SSA-E502DX シリーズをご使用のお客様へ

この度、弊社製造販売のステレオスプレーヤ「SSA-E502DX シリーズ」におきまして、走行用トランスミッションの注油口表示ラベルに貼り間違いが存在することが判明いたしました。

対象機種 : SSA-E502DX シリーズ

走行用トランスミッションの注油口表示ラベルの貼り間違い

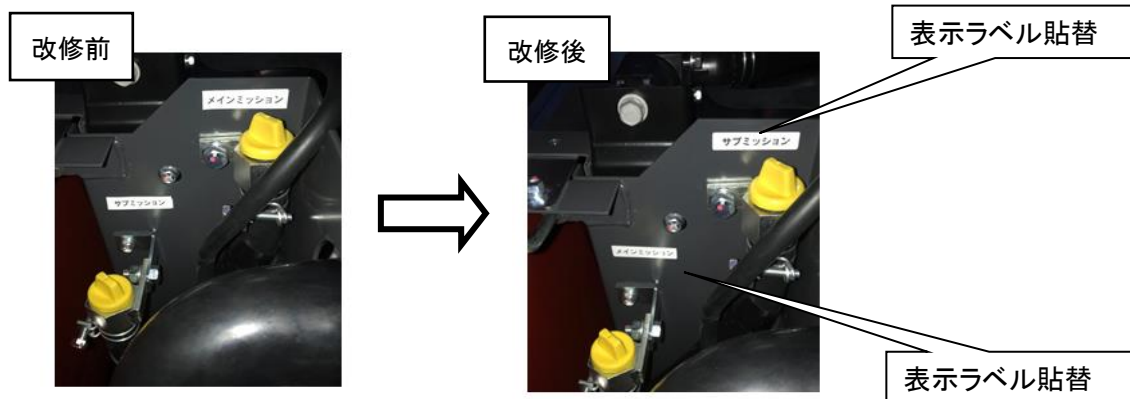
注油口はメインミッションとサブミッションの2つがございますが、各注油口近傍に貼られているラベルが**逆に貼られていることが判明いたしました。**

全車両、注油口表示ラベルを正しく張り替えいたします。(下記写真をご参照ください)
